CONCEPTO TÉCNICO No CT - 5178
Revisión de Estudio Particular de Respuesta Local
de Amplificación de Ondas Sísmicas
Artículo 7 - Decreto 193 de 2006

ENTIDAD SOLICITANTE: Ing. Camila Castell Córdoba – Curaduría Urbana No. 5
PROYECTO: YACALI
LOCALIDAD: 11 Suba
UPZ: 27 Suba
BARRIO: El Pino
DIRECCIÓN: Carrera 103B No. 151-50
CHIP: AAA0154NFBR
TIPO DE RIESGO: Sísmico
EJECUTOR: JEOPROBE Ltda.
FECHA DE EMISION: Marzo 6 de 2008

El presente concepto técnico corresponde a la **segunda revisión** realizada por la Dirección de Prevención y Atención de Emergencias, del informe "*Asesoría Geotécnica y Sismológica para la Evaluación de la Amenaza Sísmica del Proyecto Yacali*" elaborado por el Ing. Jorge Alberto Rodríguez, a construirse en el predio ubicado en la Carrera 103B No. 151-50, que se remitió como estudio sísmico local en cumplimiento a lo estipulado en el Decreto 193 de 2006

Figura 1. Localización del Proyecto Yacali.

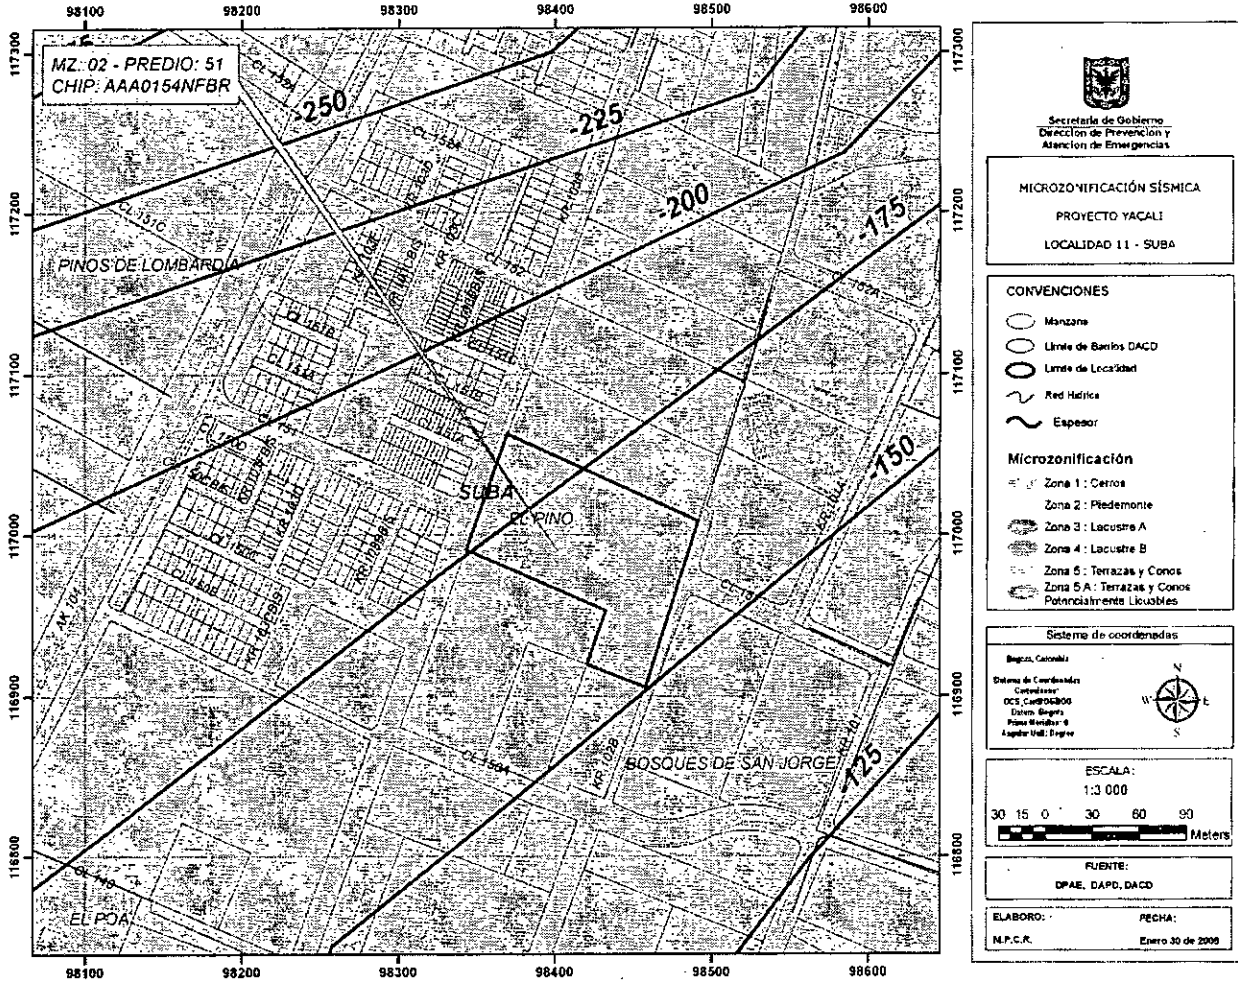
En el numeral 1.1 y 3.2, se indica que el sitio del proyecto se encuentra localizado en la Zona 4 (Lacustre B) según el Decreto 193 de 2006, lo cual es consistente con la localización presentada en la Figura 1 del presente concepto.

Sin embargo, de acuerdo con el mapa de espesores de sedimento presentado en la figura 1 del presente concepto, se observa que el basamento rocoso se encuentra a 175 m +/- 50 m, por lo cual la profundidad aproximada es inferior a 225 m. Luego es necesario, que el consultor ajuste el perfil geotécnico al espesor del mapa de sedimentos de acuerdo con el artículo 7 numeral 5 del Decreto 193 de 2006.

En el oficio aclaratorio ER1856 de Febrero 21 de 2008, el consultor indica que se encuentra el contacto del depósito de suelo con la roca a 225 m de profundidad, basado en el mapa de espesores de sedimentos del estudio de Microzonificación Sísmica de Bogotá.

Figura 2. Espectro de diseño recomendado para el proyecto Yacali.

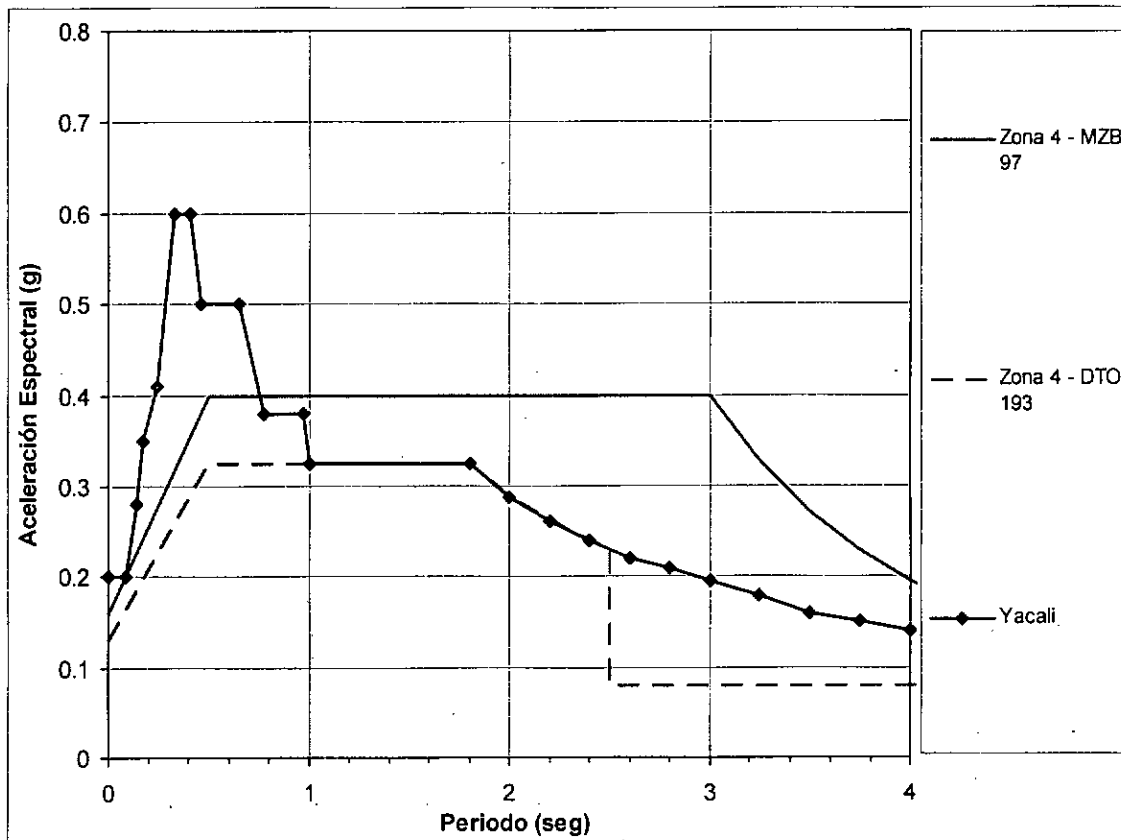
Con base en los resultados de la modelación y acatando la observación dada en el numeral 4.6, el consultor recomienda utilizar como espectro de diseño el mostrado en la Figura 11 del oficio aclaratorio ER1856 del 21 de Febrero de 2008, el cual es diferente al espectro inicialmente propuesto para los periodos comprendidos entre 0.01 y 1 segundos, tal como se presenta en la Figura 2 del presente concepto.

El espectro propuesto inicia con una S_a de 0.2 g, el cual asciende hasta 0.6 g entre 0.33 y 0.41 segundos, luego desciende a 0.5 g entre 0.46 y 0.65 segundos y baja a 0.38 g entre 0.78 y 0.97 segundos, finalmente desde 1 segundo toma los valores de espectro mínimo de la Zona 4 dados en el Decreto 193 de 2006.

El estudio CUMPLE con este requerimiento.
